HOTĂRÂREA NR. 171 / 29.11.2024

privind îndreptare de eroare materială în Planul Urbanistic General al Orașului Chitila,
aprobat cu HCL nr. 21 din 14.02.2019

ANEXA 1 LA HCL NR. 171 / 29.11.2024

1. Rectificarea zonei de interdicție – zonă de regenerare urbană obligatoriu reglementată prin PUZ

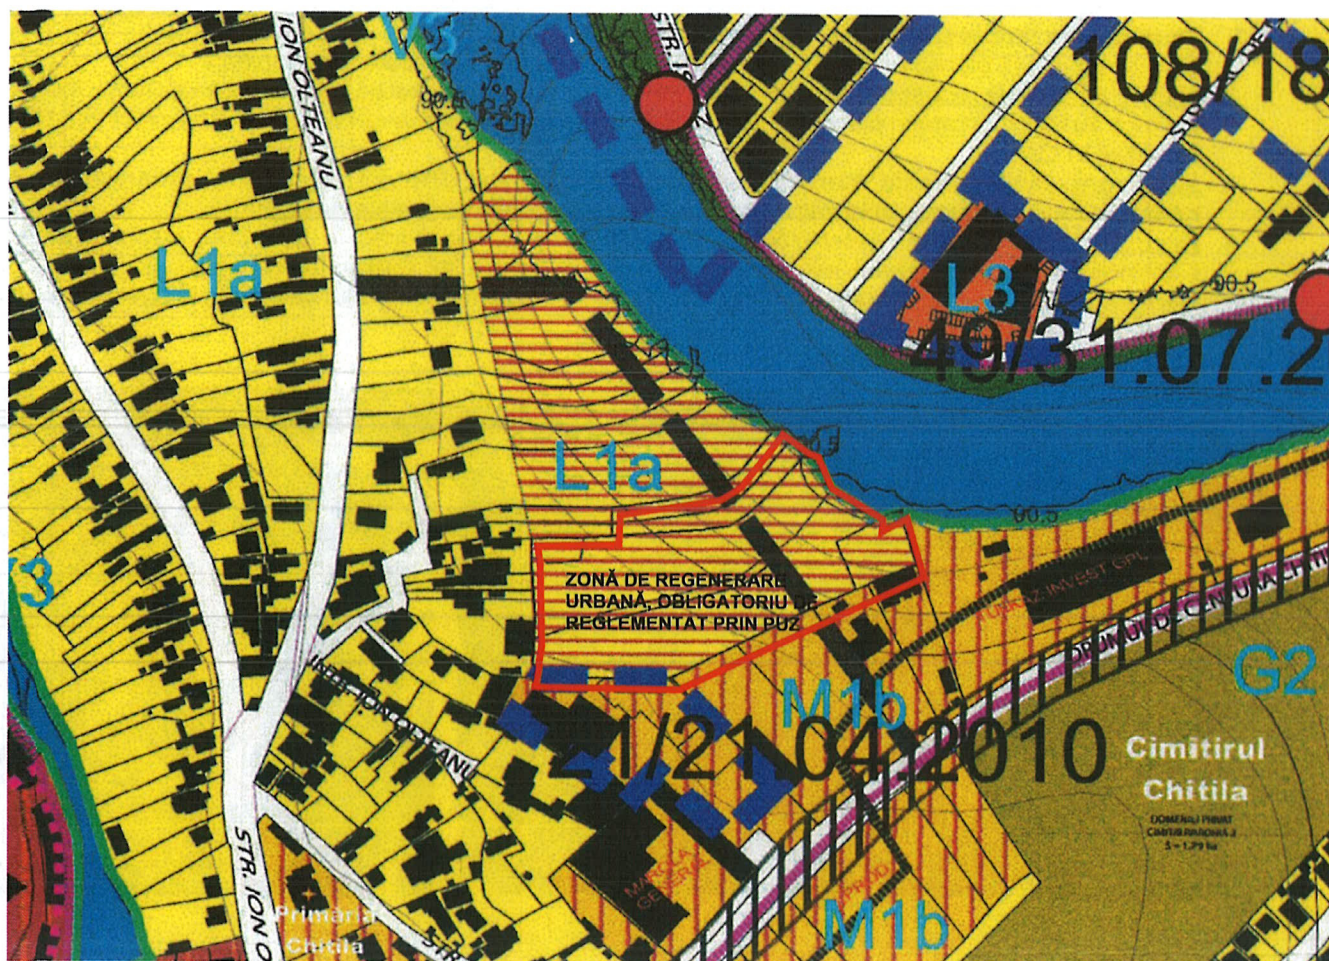
1. Document vizat: planșa nr. II-2.3 Reglementări urbanistice – zonificare funcțională;
2. Eroare ce trebuie rectificată: numeroase imobile aflate în proprietatea privată a persoanelor fizice sau juridice au fost marcate în planșa privind reglementările urbanistice ca fiind cuprinse în zona de regenerare urbană obligatoriu reglementată prin PUZ;
3. Justificare: Zona de regenerare urbană este recomandat să urmărească limite cadastrale ale imobilelor.
4. Rectificare: Se va marca cu hașură reprezentativă pentru zona de regenerare urbană obligatoriu reglementată prin PUZ doar conturul nou marcat cu linie roșie din schița de mai jos. Restul terenurilor se vor supune reglementărilor din UTR L1a;
5. Schița cu ilustrarea modificărilor:

3. Rectificarea limitei terenurilor incluse în UTR M1b

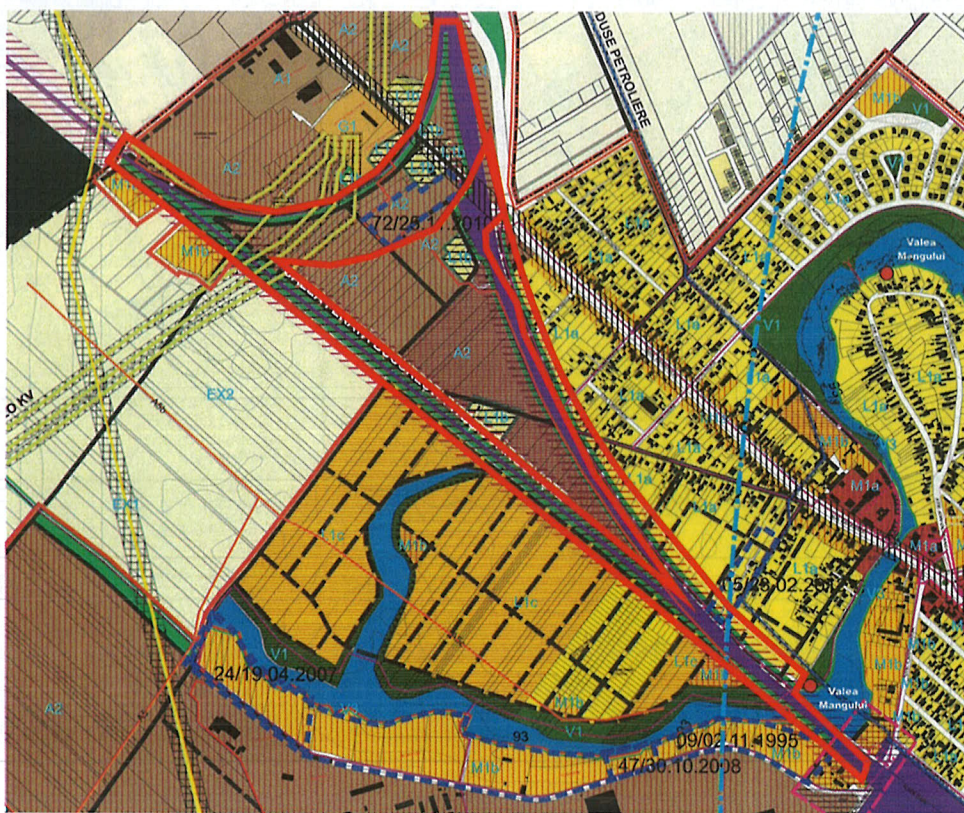
1. Document vizat: planșa nr. II-2.3 Reglementări urbanistice – zonificare funcțională;
2. Eroare ce trebuie rectificată: mai multe imobile aflate în proprietatea privată a persoanelor fizice sau juridice au fost marcate în planșa privind reglementările urbanistice ca fiind parțial cuprinse în UTR M1b și parțial în L1a;

3. Justificare: Dintr-o eroare materială, în unele zone, limita UTR-ului propus nu urmărește limitele cadastrale ale imobilelor, ci le imparte pe acestea în 2 unități teritoriale de referință.

4. Rectificare: Imobilele cu deschidere la Șoseaua Banatului, cuprinse în tronsonul cuprins între Str. Căminului și Str. Muștelului, respectiv cele cu deschidere la Str. Castanilor, tronson cuprins între Șos. Banatului și linia de cale ferată, vor fi incluse în UTR M1b. Limita UTR-ului va urmări limitele cadastrale conform Eterra actualizat.

4. Rectificarea funcțiunii terenurilor aflate în proprietate privată ce au fost incluse eronat în UTR V3 – spații plantate de protecție.

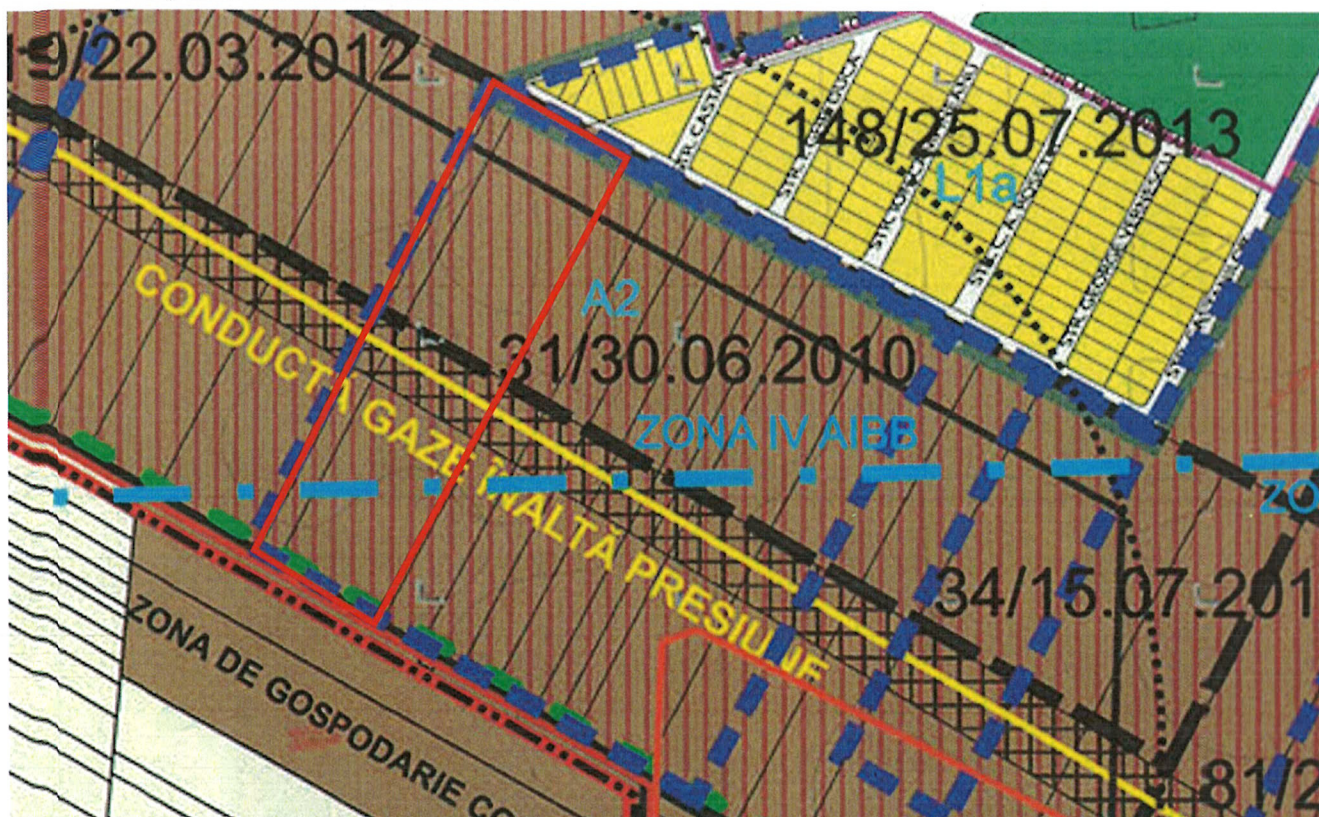
6. Document vizat: planșa nr. II-2.3 Reglementări urbanistice – zonificare funcțională;
7. Eroare ce trebuie rectificată: mai multe imobile aflate în proprietatea privată a persoanelor fizice sau juridice au fost marcate în planșa privind reglementările urbanistice ca fiind cuprinse în UTR V3 – spații plantate de protecție;
8. Justificare: Conform Legii nr. 24 din 15 ianuarie 2007 privind reglementarea și administrarea spațiilor verzi din intravilanul localităților „terenuri ce se află în proprietatea privată a persoanelor fizice sau juridice, nu pot fi inventariate sau declarate ca spații verzi, în sensul legii, decât după îndeplinirea procedurii de expropriere conform legislației în domeniu.”. Pentru niciun imobil vizat nu a fost aprobat proiect care să implice exproprierea.

9. Rectificare: Imobilele ce se regăsesc în intravilanul oraşului Chitila pe care s-a marcat zona verde de protecţie V3 se vor încadra în UTR-ul majoritar adiacent. În lungul Văii Mangului, se va scoate, de asemenea zona de protecţie V3 marcată cu linie verde şi se va marca o haşură reprezentând zona de protecţie conform avizului emis de A.N. Apele Române, de 15,00 m. de la malul cursului de apă.
10. Schiţa cu ilustrarea modificărilor:
